Jędrzejów : 02.03.2011

Zapytania i odpowiedzi :

Dotyczy przetargu : Rewitalizacja terenu wokół zalewu i przyległych obszarów rekreacyjnych w Jędrzejowie obejmującego:
zagospodarowanie terenu rekreacyjnego wokół zalewu
Numer ogłoszenia: 57321 - 2011; data zamieszczenia:
18.02.2011

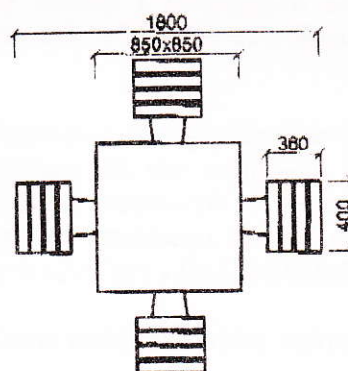
Czy zamawiający dopuści stół betonowy (służący do gier planszowych) w konstrukcji wykonania z betonu B-30 zbrojonego drutem fi 8, blat szlifowany i zaimpregnowany lakierem, obrzeża i narożniki zabezpieczone profilem metalowym o zaokrąglonych krawędziach oraz siedziskami wykonanymi z listew z tworzywa sztucznego, zamiast stolików zaproponowanych w specyfikacji technicznej służących do gry w SZACHY i BACKGAMMON.

Załącznikiem do pytania będzie karta techniczna wyżej zaproponowanych stołu do gier w SZACHY i BACKGAMMON.

Zamawiający dopuszcza zaproponowany gotowy stolik do gry w szachy (stolik rekreacyjny).
